# INSTRUKCJA SERWISOWA

## **BIEŻĄCE MODYFIKACJE W SILNIKACH ROTAX® TYPU 912/914 (wszystkie wersje)**

|| Ta instrukcja zastępuje SI-912-020 R6 oraz SI-914-022 R6 z dnia 03 WRZESIEŃ 2012.

### 1) Wprowadzenie nowych głowic cylindrów PN 413235/413245/413185/413195 w silnikach ROTAX® 912/914

fig. 1

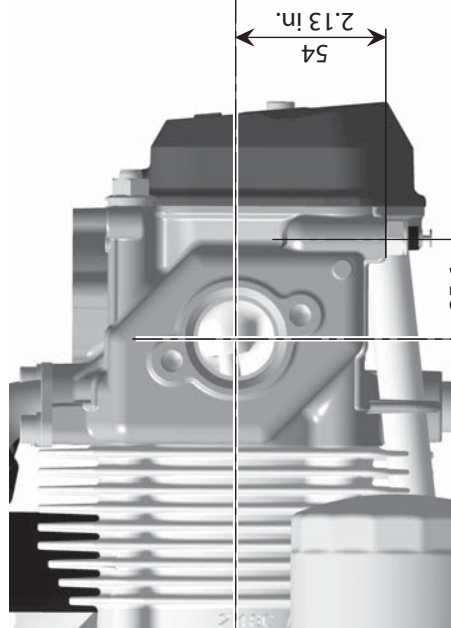
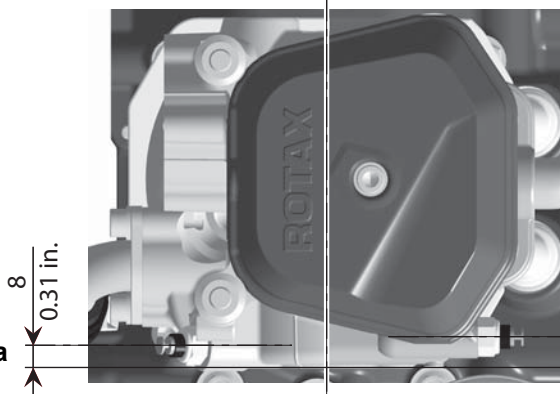
W trakcie ciągłego doskonalenia produktu oraz standaryzacji z silnikiem ROTAX® 912 iS wprowadzono nowe, zmodyfikowane głowice cylindrów.

W przypadku modernizacji/naprawy lub remontu przestrzegaj zmian podanych w Instrukcji Zabudowy i Obsługi Technicznej, jako zmianie uległo położenie czujnika temperatury głowic i wymaga to zmian w poprowadzeniu wiązki.

Odnośnie zmiany położenia czujnika, patrz fig. 1.

◆ UWAGA: W przeciwieństwie do obecnej konstrukcji, czujnik temperatury ma bezpośredni kontakt z cieczą chłodzącą. Dlatego też musi on być uszczelniony LOCTITE'm.

1. Oczyszczyć gwint czujnika temperatury
2. Na gwint czujnika nałożyć LOCTITE 243. Moment dokręcenia 10 Nm.
3. Podłączyć odpowiednią wtyczkę wiązki do czujnika.

fig. 2

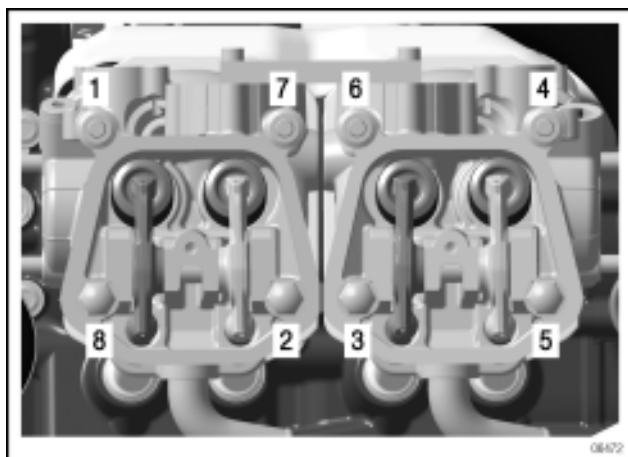
W trakcie ciągłego doskonalenia produktu wprowadzono nową procedurę dokręcania głowic cylindrów.

1. Wkręć nakrętki głowicy siłą ręki po przekątnej, najpierw nakrętkę wieńcową M8 a następnie nakrętkę sześć. M8.
2. Dokręć nakrętki głowic cylindrów w kolejności według wzorca pokazanego na fig. 2. Moment dokręcenia 10 Nm + 120°.

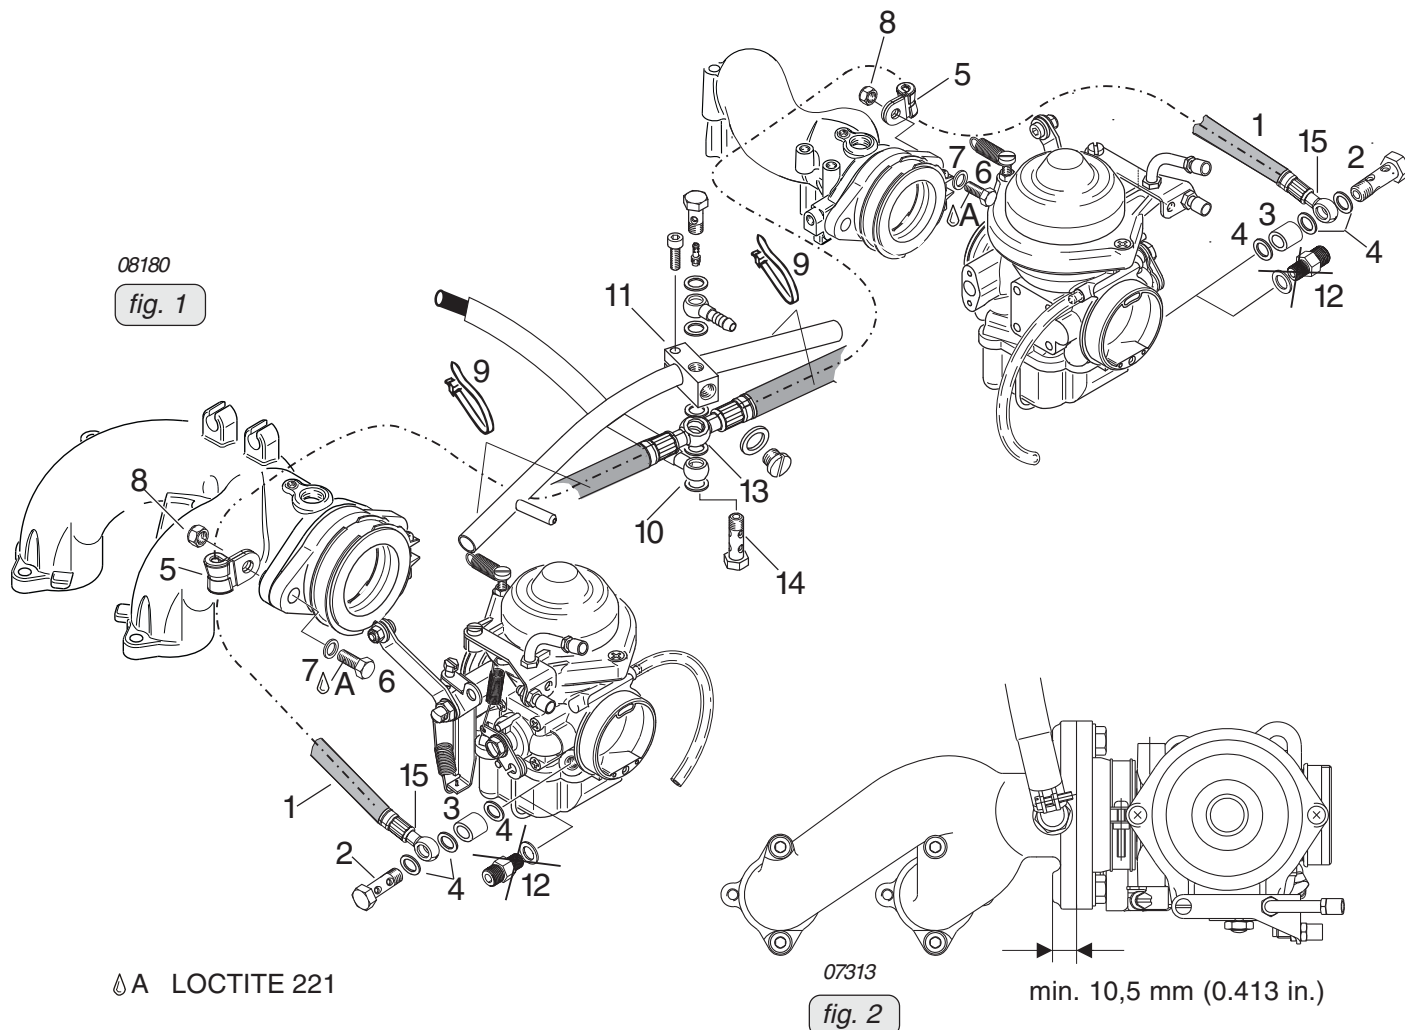
W trakcie ciągłego doskonalenia produktu oraz dla poprawy montażu i obsługi wprowadzono nowe przewody paliwowe giętkie (PN 874 911).

- zfrezowanie powierzchni na kolektorze ssącym pod mocowanie zacisku kablowego. Przy naprawie/remontcie silnika zwróć uwagę na fakt, iż przewody paliwowe giętkie wymagają właściwej powierzchni styku. O ile konieczne wymień kolektor ssący lub przygotuj powierzchnię styku poprzez frezowanie zgodnie z niniejszymi instrukcjami.

- ◆ UWAGA: Na silnikach na których zainstalowane są przewody paliwowe stalowe, ich wymiana na przewody paliwowe giętkie jest obowiązkowa.

- zamontuj przewody paliwowe giętkie (1) wraz z podwójnym króćcem banjo (13) i podkładką uszczelniającą (10) na bloku rozdzielacza paliwa (11). Moment dokręcenia śruby banjo (14) 10 Nm. (patrz fig 1).

- wkręć do gaźnika króciec (15) z tulejką dystansową (3) i podkładką uszczelniającą (4). Moment dokręcenia śruby banjo (2) 10 Nm.

- Przy montażu na kolektorach ssących starego typu wykonaj następujące: zdejmij kolektor i powierzchnię styku pod zacisk kablowy aż będzie ona równoległa do powierzchni styku pod łącznik gaźnika. Grubość obrabianego materiału nie może spaść poniżej 10,5 mm a jego powierzchnia musi być gładka i płaska, tak by zapewnić równe przyleganie zacisku kablowego (patrz fig. 2).

- Zapewnij odpowiednie podparcie przewodów paliwowych. Wkręć śrubę sześć. (6) z podkładką (7) momentem 15 Nm. Przykręć zacisk kablowy (5) do śruby sześć. (6) łącznika gaźnika nakrętką sześć. (8). Moment dokręcenia nakrętki (8) 24 Nm.

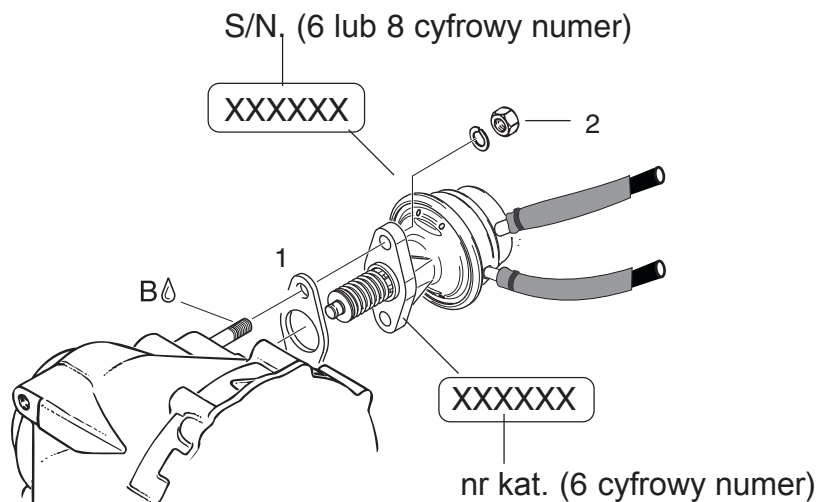
W trakcie ciągłego doskonalenia produktu wprowadzono nową uszczelkę pompy paliwa (PN 950 226).

- ◆ **UWAGA:** Nie używaj żadnych środków uszczelniających na powierzchniach styku na reduktorze oraz na pompie paliwa.

fig. 2

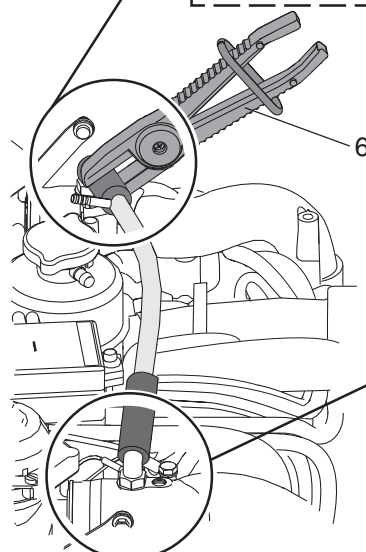
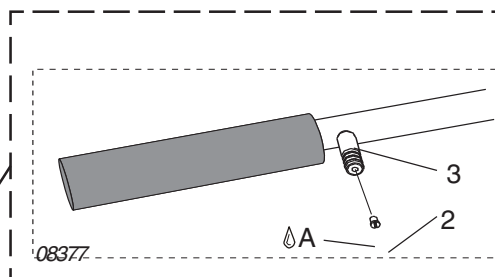
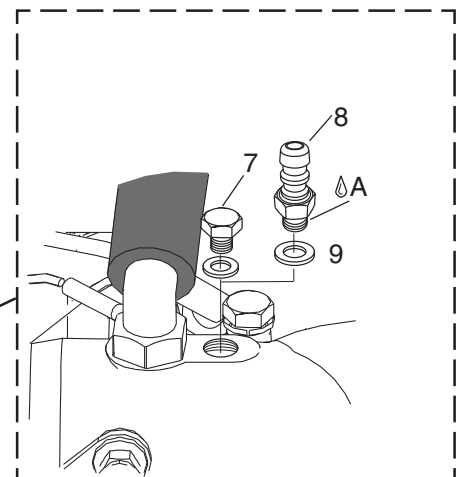
W trakcie ciągłego doskonalenia produktu wprowadzono nową rurkę kompensacyjną (PN 924 541), która ułatwia proces synchronizacji gaźników, bez potrzeby demontażu rurki.

- położenie króćca (3) na rurce kompensacyjnej pozostaje w przybliżeniu takie samo.
- dodatkowa śruba zaślepiająca (2) PN 940980 w króćcu (3).
- nowa rurka gumowa (4) PN 956143 zamiast (5) PN 956141

1. zamocuj wakuometr.
2. zaciśnij rurkę gumową szcypcami (6). Uważaj na położenie! Rurka (1) nie może być zdjęta.
3. Odkręć śrubę (7).
4. Wkręć króciec M6 (8) wraz z podkładką uszczelniającą (9).
5. Po wykonaniu synchronizacji wkręć śrubę M6x6 (7) stosując LOCTITE 221.

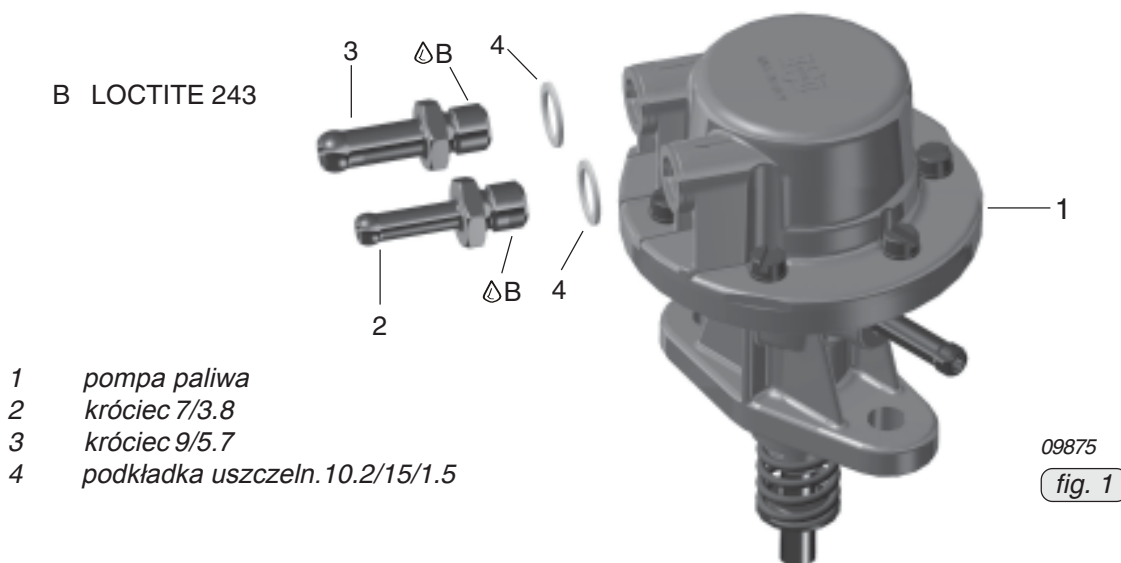
(patrz fig. 1)

króciec..... 9/5,7  
moment dokręcenia ..... 10 Nm

króciec..... 7/3,8  
moment dokręcenia ..... 10 Nm

fig. 2

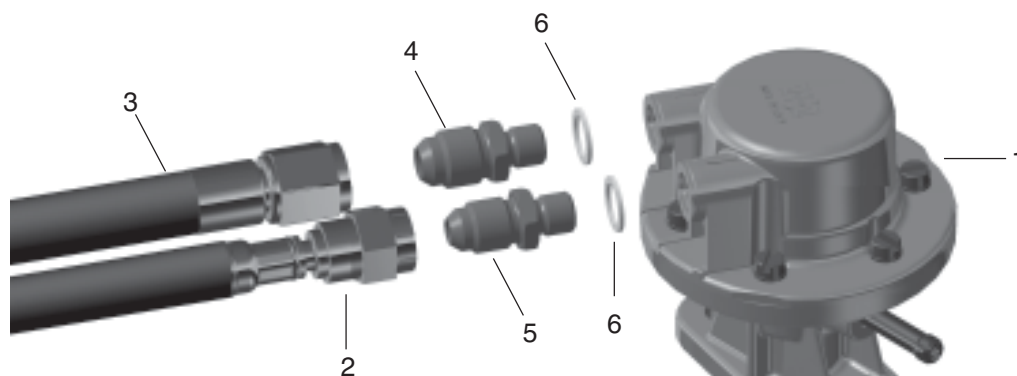
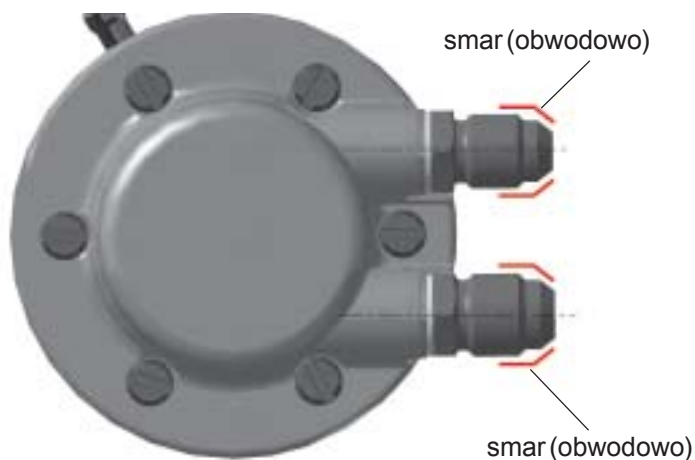
(patrz fig. 2)

króciec redukc. .... AN-6 (1/2 UNF)/M10x1

króciec redukc. .... AN-5 (9/16 UNF)/M10x1

przewód paliwowy. .... podłączenie AN-6

moment dokręcenia ..... 32 Nm

moment dokręcenia ..... 27 Nm

Posmaruj smarem gwint króćca redukcyjnego

fig. 4

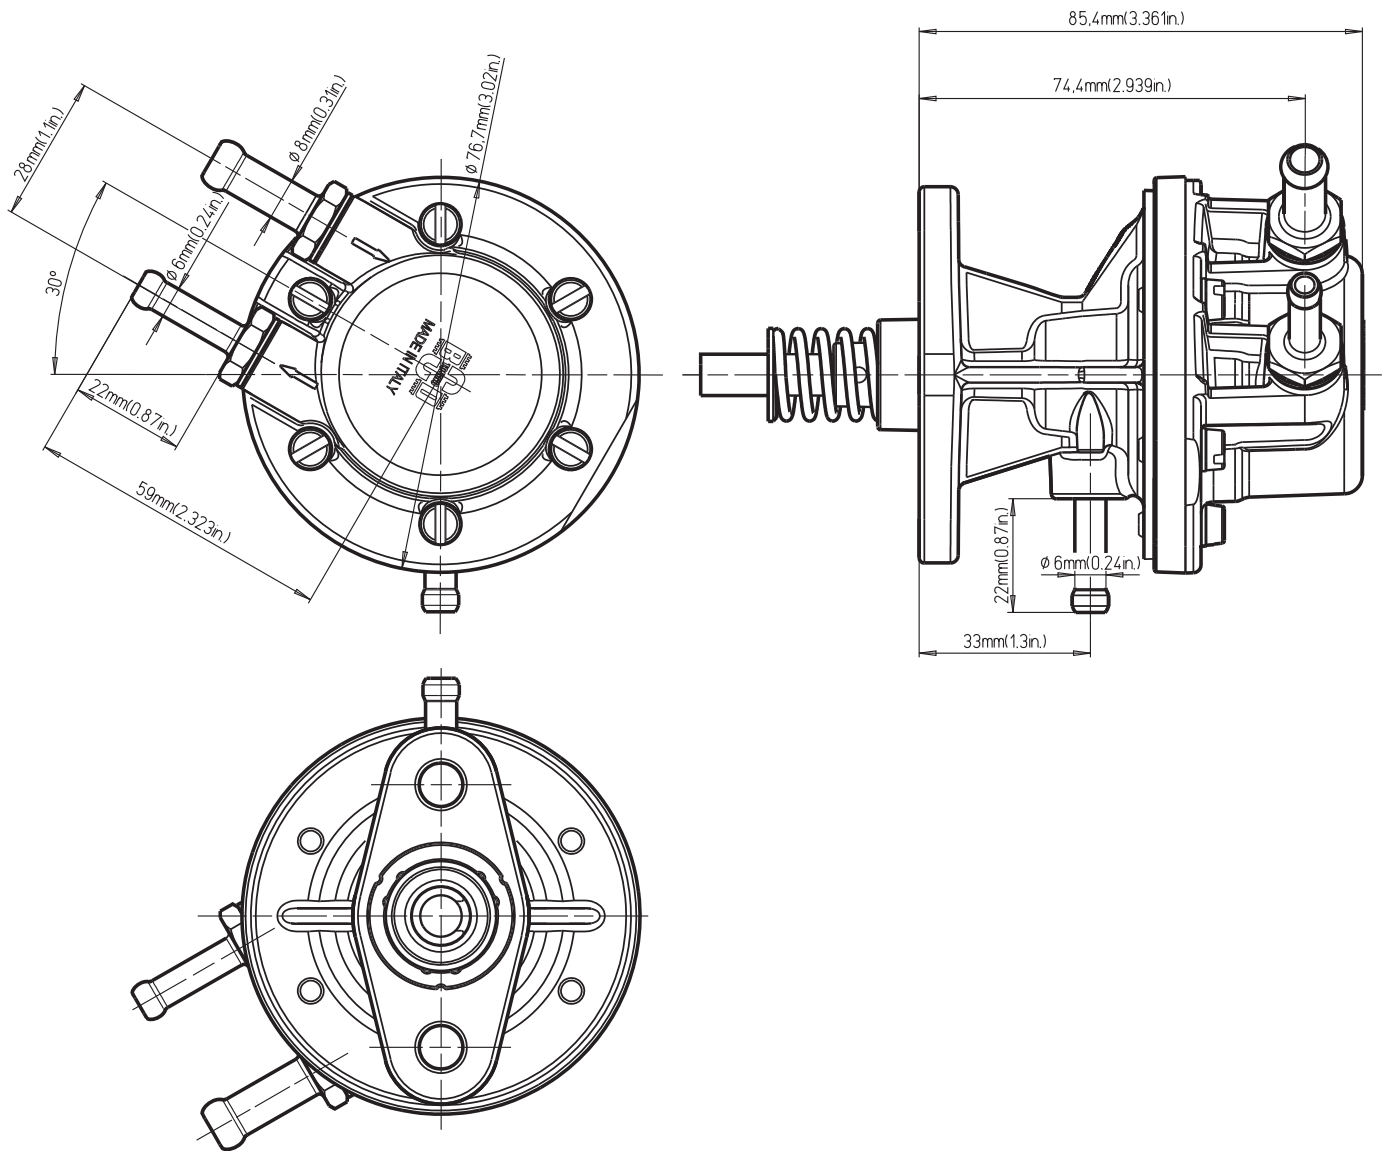
**Podłączenie pompy paliwa (1) z króćcami na przewody wkręcane.** Patrz fig. 4.

gwint (5). .... AN-5 (9/16-18 UNF)

moment dokręcenia: ..... 15 Nm (135 in. lb)

króciec pierścieniowy (6) ..... 3/4 DIN 7642

moment dokręcenia: ..... 15 Nm (135 in. lb)

fig. 1

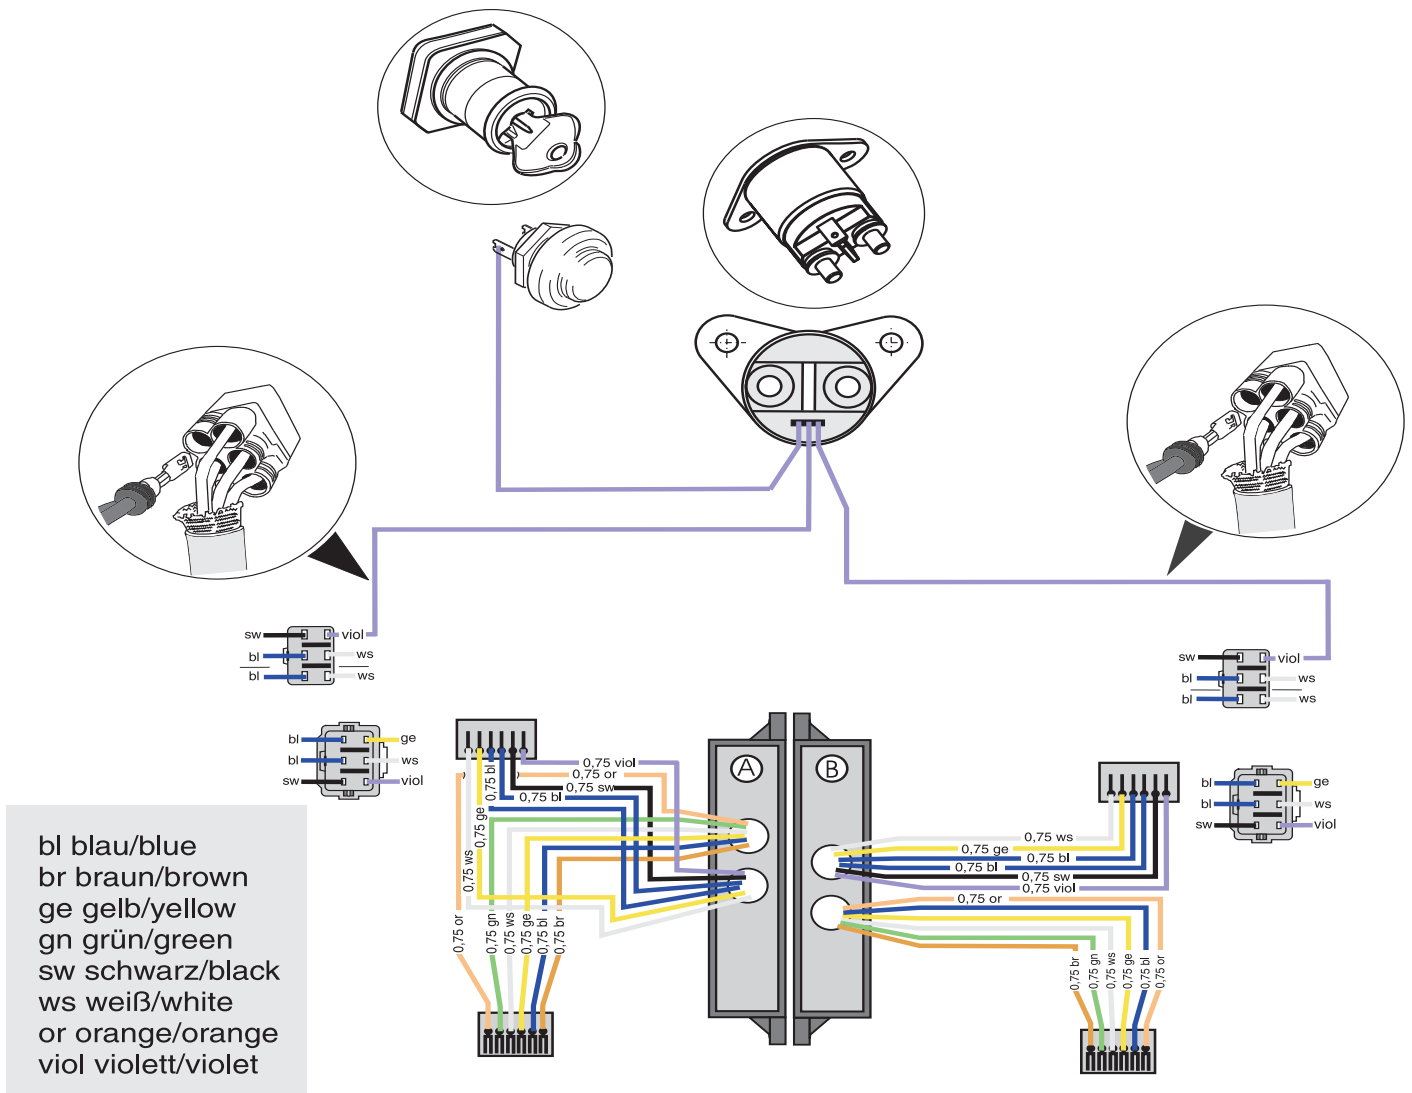
W trakcie ciągłego doskonalenia i standaryzacji produktu, wprowadzono moduł elektroniczny z opóźnieniem przeskoła wyprzedzenia zapłonu. Moduł ten może być aktywowany sygnałem 12 V. Bez tej opcjonalnej 12 V aktywacji działanie modułu pozostaje takie samo jak w poprzednim dobrze sprawdzonym modelu.

- Producent statku powietrznego musi zaopatrzyć instalację elektryczną w 1 dodatkowy przewód na każdy moduł obwodu A i B (złącze 6-polowe) do załączenia sygnału sterującego przekaźnika (patrz poz. 26 na rys. 1).
- Współczynnik opóźnienia zapłonu od rozruchu do włączenia się udoskonalonego zapłonu: Od momentu rozruchu silnika gdy tylko przekaźnik rozrusznika nie jest już zasilany, silnik pracuje przez 3-8 sekund z opóźnionym zapłonem.
- Nie podłączaj przewodu sterującego do rozrusznika elektrycznego – jako że obwód nie posiada ochrony przepięciowej.
- Wtyczka udoskonalonego modułu nie może być zasilana ciągle prądem 12 V. Mogło by to spowodować obejście funkcji regulacji opóźnienia oraz różnice w szybkości ładowania cewek (w zależności od tolerancji wewnętrznej, przerwy na wyzwalaczu, itp.).

<u>stary moduł 966726</u>		<u>nowy moduł 966727</u>
	<u>piasta koła zam.</u>		
punkt zapłonu przy rozruchu	966871 stara	4° przed GMP	4° przed GMP
	966872 nowa	3° po GMP	3° po GMP
opóźnienie zapłonu przy rozruchu		brak	3 – 8 sekund
przełączenie na normalny zapłon		od 650 1000 obr/min	po upływie czasu
		zależnie od szczeliny	opóźnienia (3-8 s)
ustawienie zapłonu w pracy normalnej		26° przed GMP	26° przed GMP

fig. 1

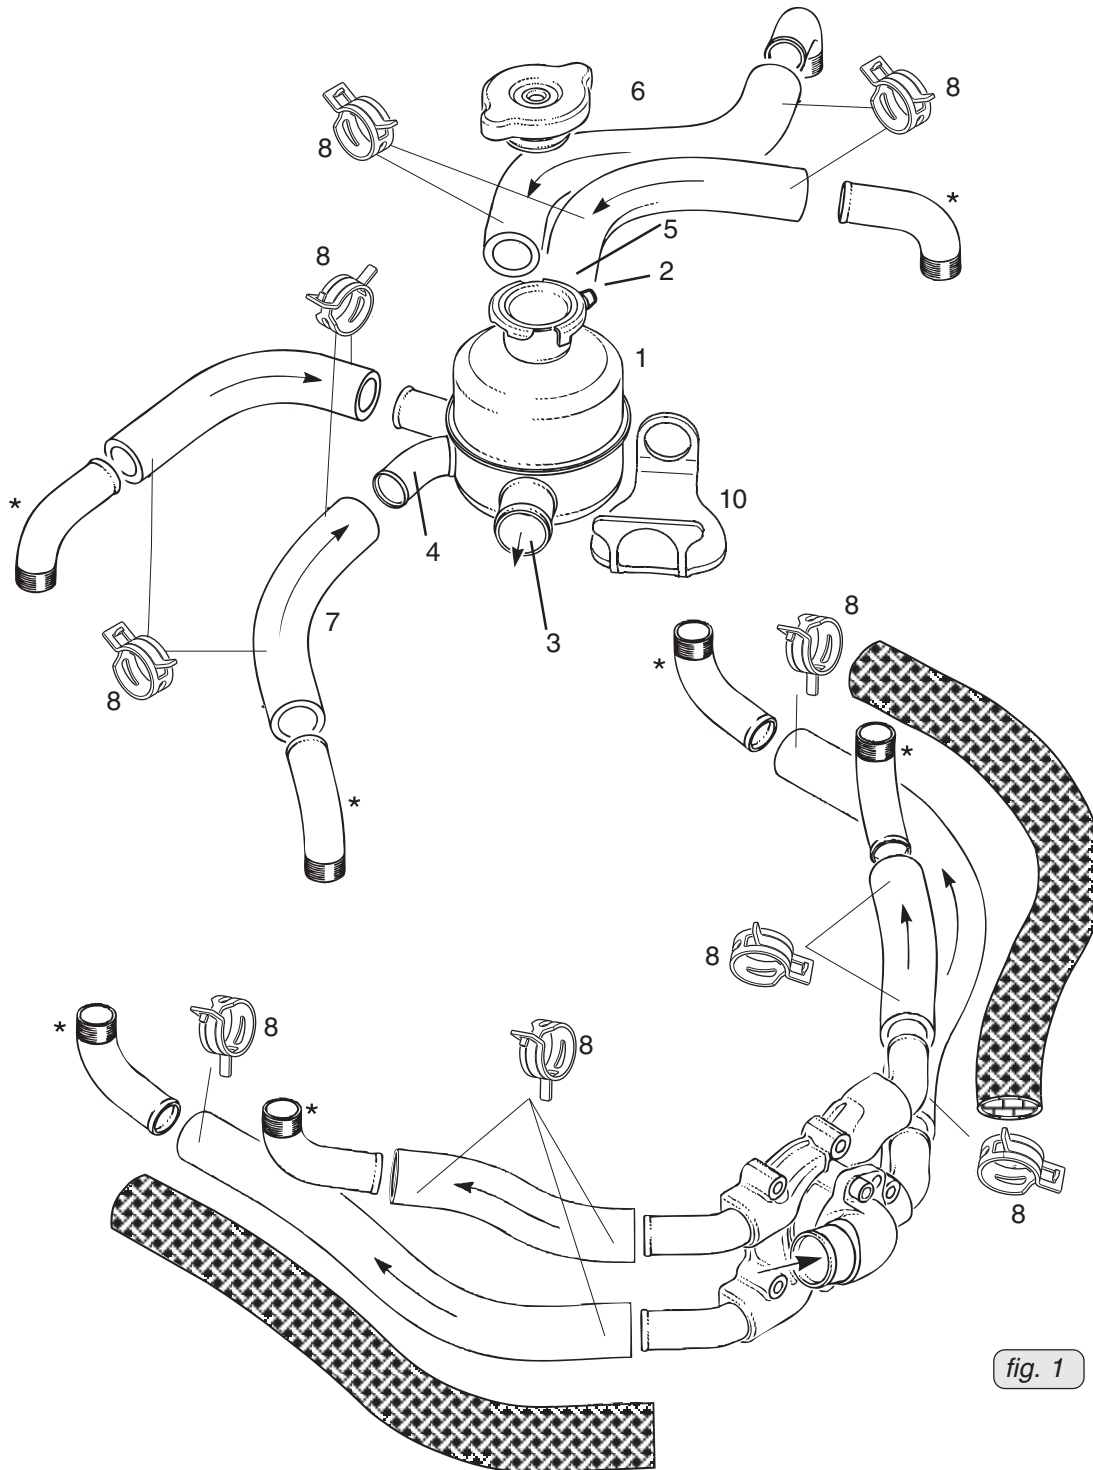
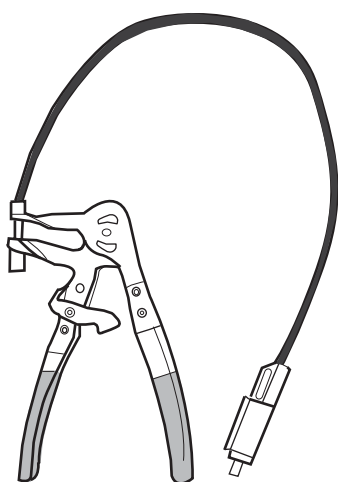
W trakcie ciągłego doskonalenia i standaryzacji produktu, zoptymalizowano położenie zbiornika rozprężnego (1).

- zmiana położenia króćca (2) dla wężyka do butelki przelewowej (z 0° na 30±3°).
- zmiana położenia króćca (3) dla przewodu do chłodnicy cieczy (z 51° na 27±3°).
- zmiana położenia króćca (4) dla przewodu od cylindra 4 (pochylony 34°).
- zmiana długości króćca (5) dla przewodu od cylindra 3 (zwiększenie długości o 13,4±3 mm).
- zmiana długości przewodu (6) od cylindra 1 (zwiększenie długości z 270 mm do 285 mm).
- zmiana długości przewodu (7) od cylindra 4 (zmniejszenie długości ze 100 mm do 85 mm).
- nowe obejmy sprężyste (8) do mocowania przewodów wodnych (zbiornik rozprężny i pompa wodna).

- Załóż przewód wodny (6) 285 mm od cylindra 1 oraz nowy przewód (7) 85 mm od cylindra 4. Do mocowania przewodów wodnych na zbiorniku rozprężnym, pompie wodnej, cylindrach, stosuj nowe obejmy sprężyste.

- **OSTRZEŻENIE:** Zwróć uwagę na właściwą długość nasunięcia przewodów na odpowiedni króciec. Sprawdź pewność mocowania przewodów i obejm i sprawdź na podcieki. Zawsze mocuj obejmy w taki sposób, aby nie mogły one uszkodzić innych elementów oraz do ich mocowania używaj odpowiedniego narzędzia (patrz fig. 3).
